COMUNE DI BERGEGGI

OGGETTO: *[ID_VIP: 10276] Istanza per l'avvio del procedimento di Valutazione di Impatto Ambientale ai sensi dell'art. 23 del D. Lgs. n. 152/2006 relativa al "Progetto FSRU Alto Tirreno e collegamento alla rete nazionale gasdotti".*

INVIO OSSERVAZIONI DEL COMUNE DI BERGEGGI.

CONSIDERAZIONI IN MERITO AGLI ASPETTI "AMBIENTE", "SICUREZZA" e "SALUTE UMANA" NELL'AMBITO DEI PROCEDIMENTI IN CORSO

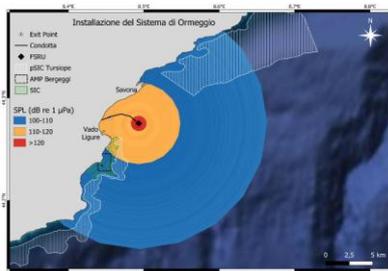
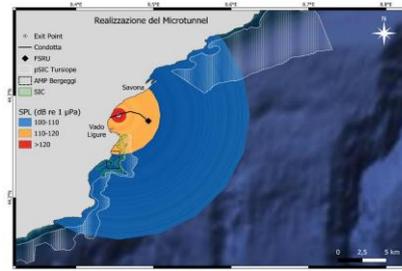
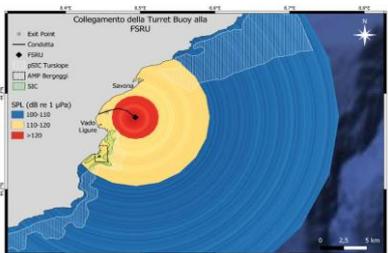
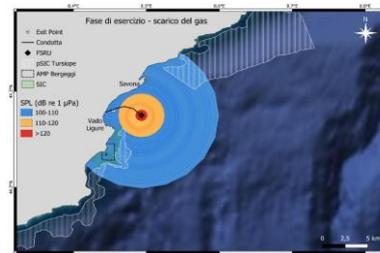
In considerazione della prossimità della FSRU al canyon sottomarino di Vado e avendo presente l'importante ruolo ecologico che tale situazione ambientale assume per la biodiversità qui ben rappresentata, si ritiene che sarebbe opportuno realizzare tali mappe di distribuzione ponendo come *base layer* la carta batimetrica dell'area in modo da chiarire se e quanto l'area marina in corrispondenza del canyon sia interessata.

Figura 6 - Carta delle biocenosi bentoniche dei fondali antistanti Vado Ligure con il percorso della sealine e l'ubicazione sistema di ancoraggio (configurazione progetto ottimizzato) - Fonte: Estratto Figura 7.3 del SIA

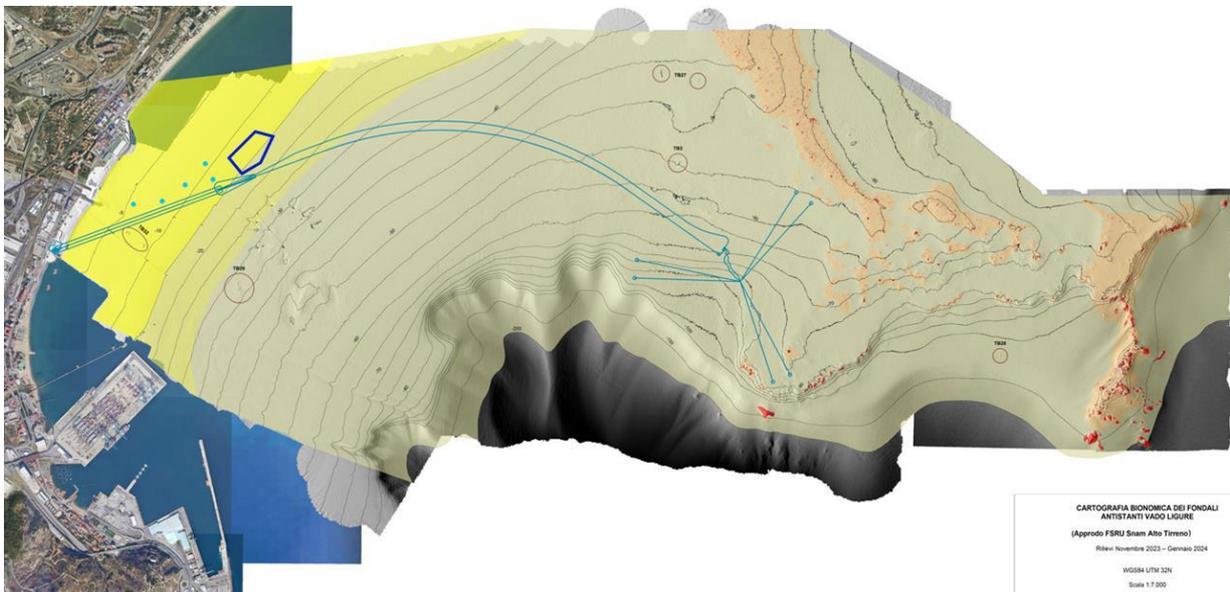
Tuttavia l'affermazione che non esistano popolamenti animali di particolare interesse ambientale, senza aver effettuato una campagna di valutazione più generale del macrozoobenthos fossorio (molluschi bivalvi, crostacei, ecc.) mediante prelievo con benne o box-corer indica un superficiale e incompleto trattamento di tale aspetto.

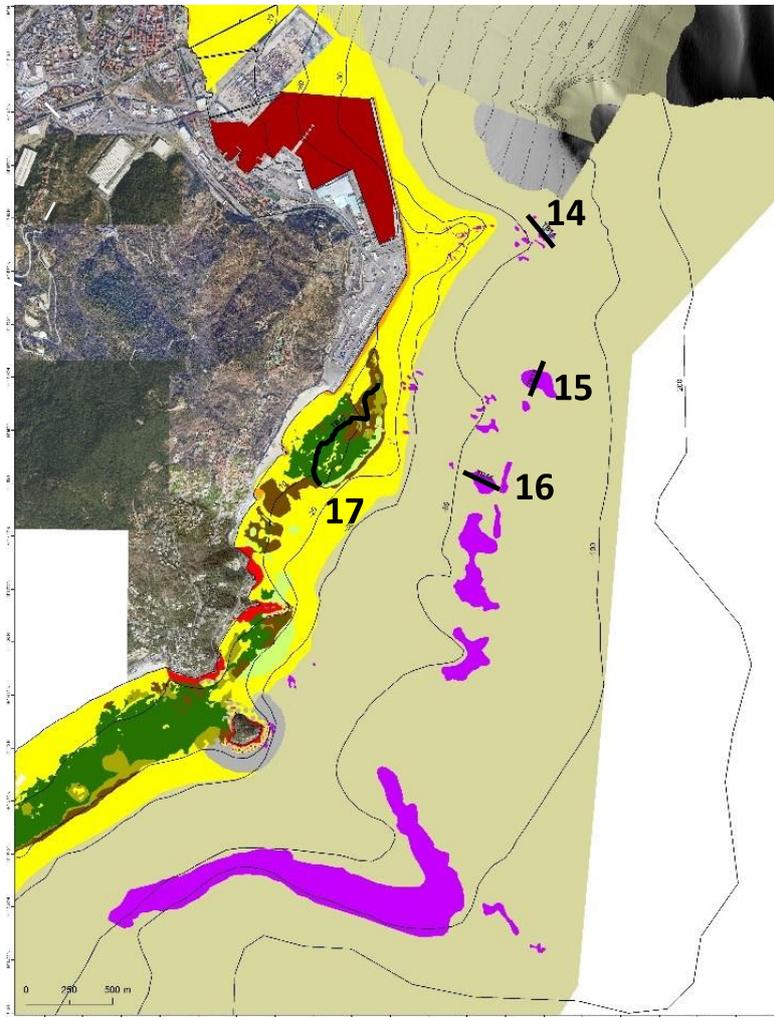
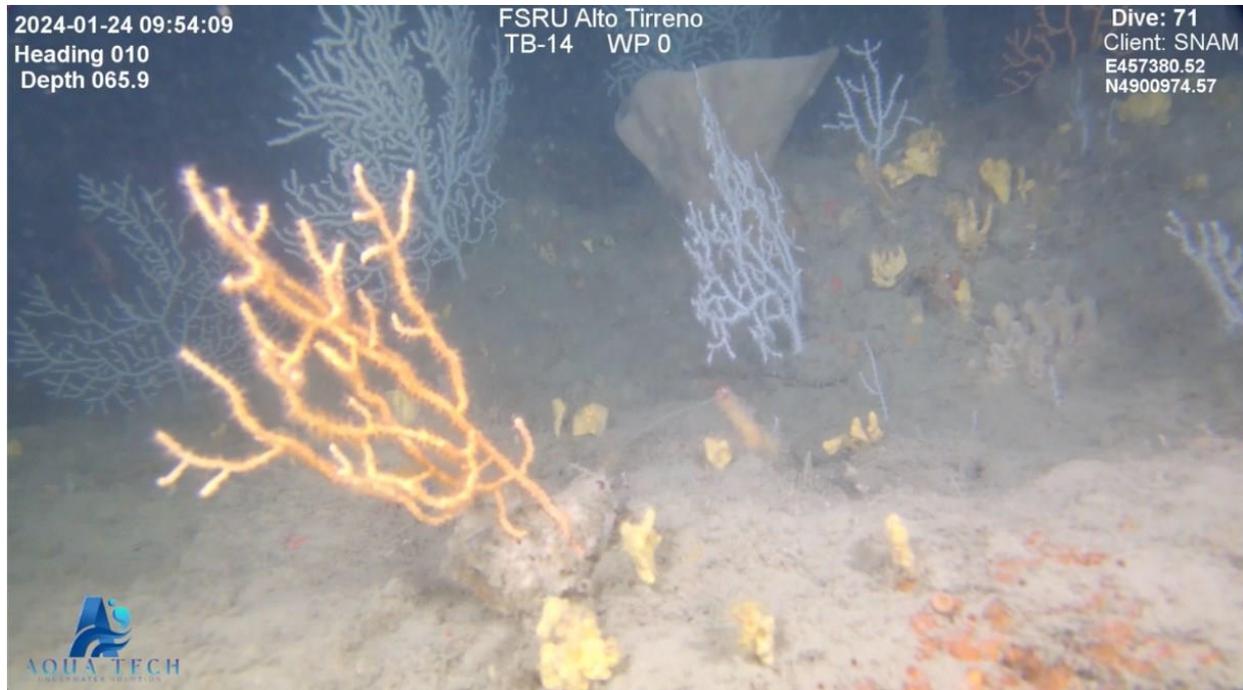
Il documento del proponente riporta ancora che "l'habitat di maggiore sensibilità risulta quello riferibile alla prateria di *Posidonia oceanica* e da frammenti di scogliere riferibili all'habitat 1170, facenti parte del Sito Rete Natura "ZSC Fondali Noli-Bergeggi" situato a circa 2,5 km rispetto al tracciato di realizzazione quando **in realtà esistono importanti formazioni a coralligeno a minore distanza, già all'altezza dell'antemurale del porto di Vado L. Vengono peraltro evidenziati nel citato documento "REL- AMB-E-00001_ Appendice_B_ Cartografia_ Bionomica_ Fondali" al capitolo 4.8.1 "Il coralligeno a largo di Bergeggi", 3 sub-siti ispezionati mediante ROV ed indicati come transetti TB13, TB14 e TB15.**
